Nationalstrassen N01 / Wankdorf - Schönbühl

Ausführungsprojekt

m3.1) Eisenbahnanlagen SBB

AP-m3.1-SBB

Abbildung 3: Kritischer Schnitt SABA Fischrain: Unterhaltsweg zu Gleisachse

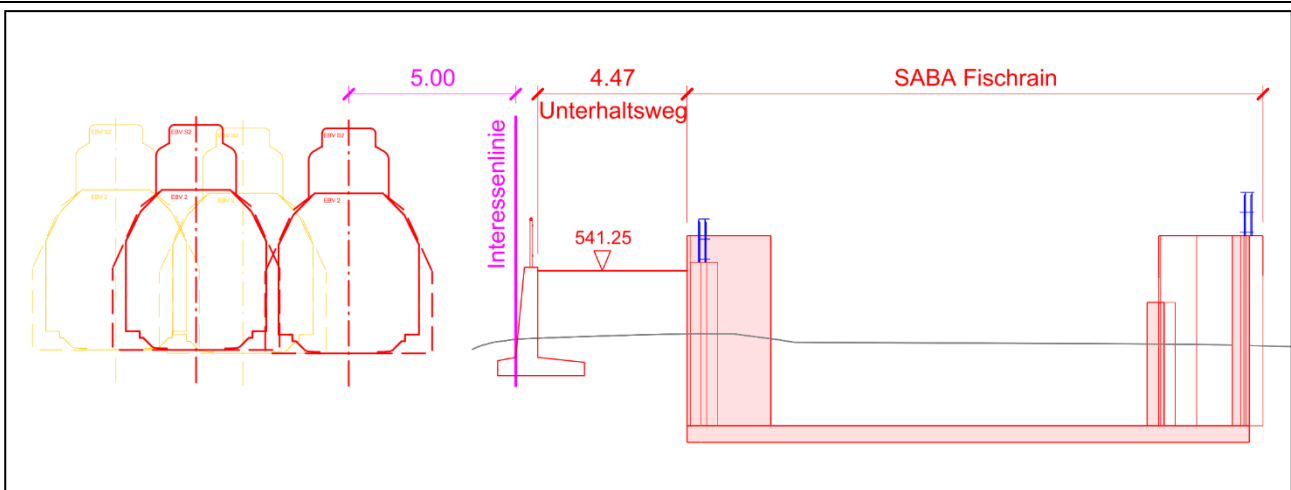
Die Höhendifferenz zwischen SBB-Gleis und dem projektierten Unterhaltsweg der SABA Fischrain kann mittels einer Stützmauer (Abstand 5.00 m ab Gleisachse) aufgenommen werden. Damit verbleibt für Unterhaltsfahrzeuge (Saugwagen, 4-Achser) eine Wegbreite von mind. 4.47 m. Der Kostenteiler zwischen ASTRA und SBB betreffend der Stützmauer ist noch auszuhandeln.

AP – SABA Fischrain – Option UH-Zufahrt

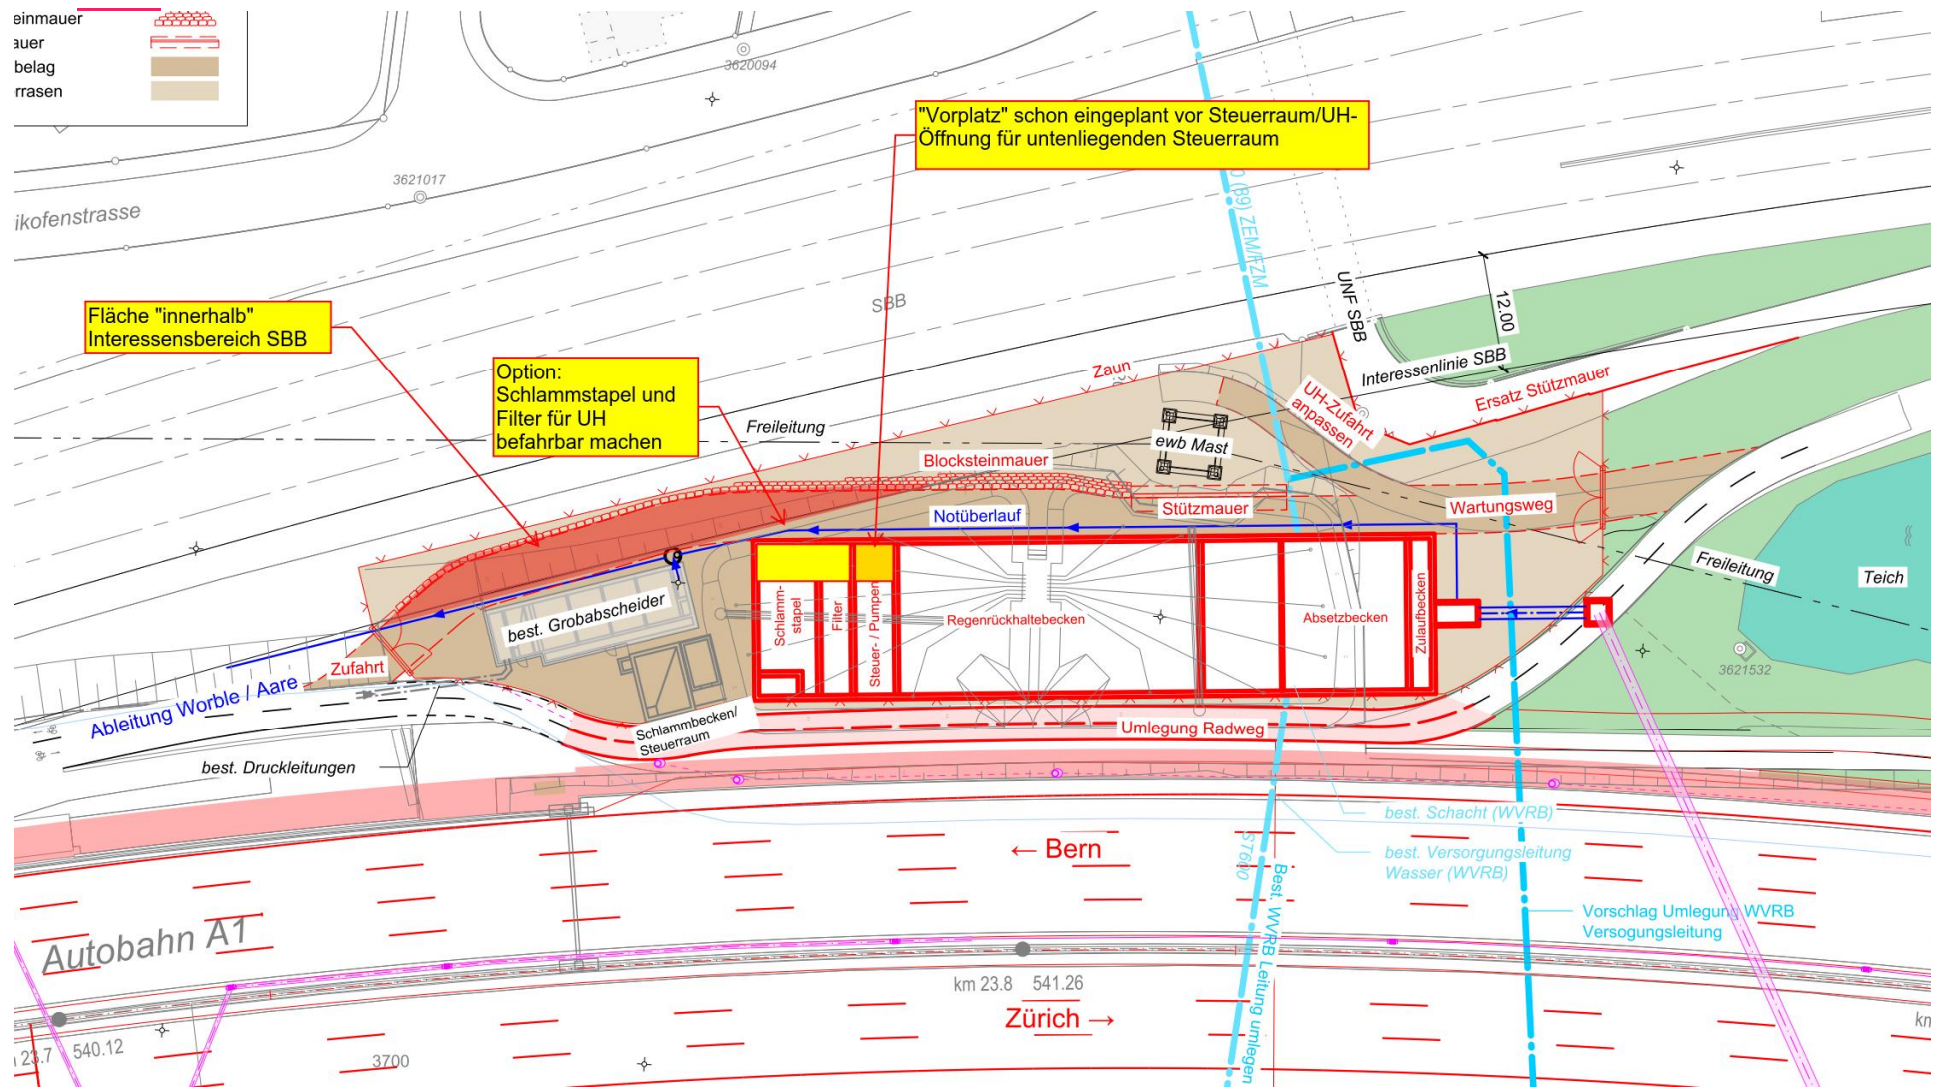
- A. Inkermann kann sich eine provisorische UH-Zufahrt denken, zumal die SABA ca. 10 Jahre in Betrieb sein könnte, bevor das Bahnprojekt folgt.
- Optional wird der Bereich «Schlammbecken/Filterbecken» der SABA überfahrbar gestaltet. Die Fhz müssten somit rückwärts bis zum Wendepunkt innerhalb des SABA-Areals fahren.

Schnitt 1:200

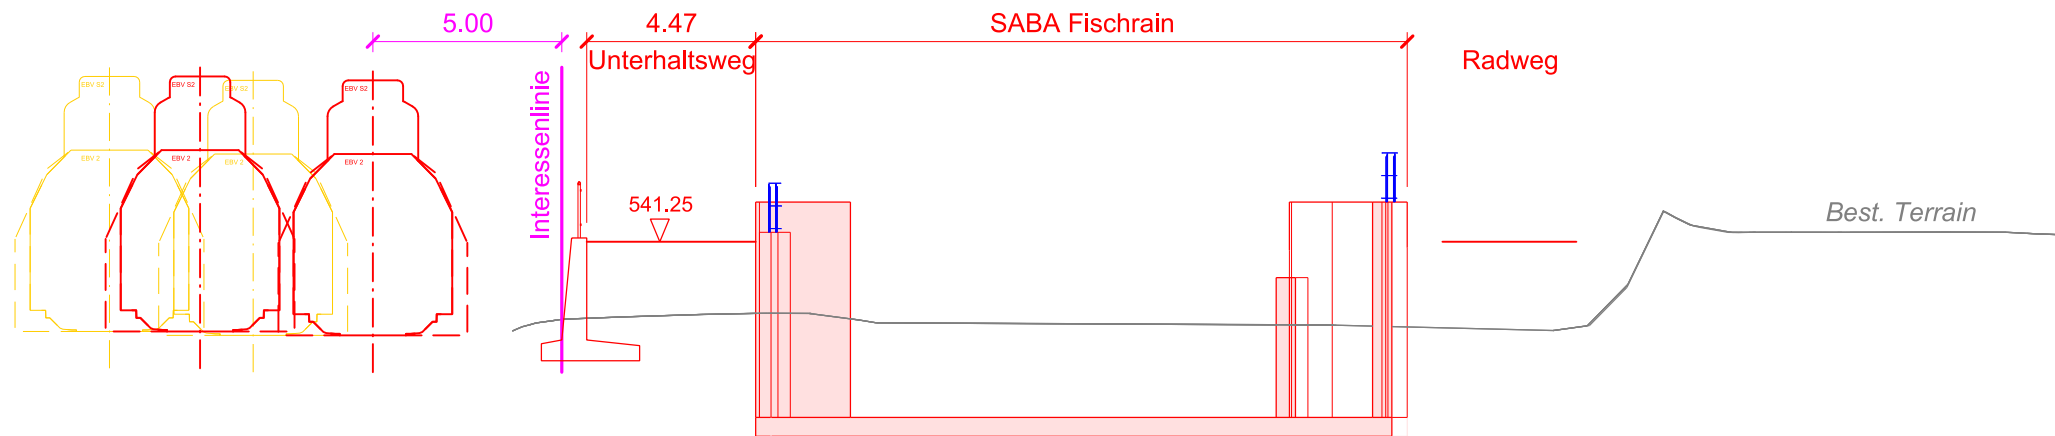
Wir schlagen vor, anstelle der bislang geplanten Blockmauer eine Stützmauer aus Beton zu erstellen, und
zwar so, dass der Wandfuss exakt auf der Interessenlinie positioniert ist. Die Fundamentplatte würde somit
überdeckt innerhalb des Interessensbereiches liegen. Für den Unterhalt der SABA wäre so eine Wegbreite
von bis zu 4.4 m vorhanden und mit der Stützmauer wäre auch eine dauerhafte Zufahrt bei der SABA
umsetzbar.

Die SBB hat sich eingehend mit Ihrem Vorschlag auseinander gesetzt und diesen geprüft.
Wir können Ihnen mitteilen, dass die SBB mit dem vorgeschlagenen Projekt einverstanden ist.
Gern erwarten wir zu gegebener Zeit das offizielle Baugesuch zur Prüfung.
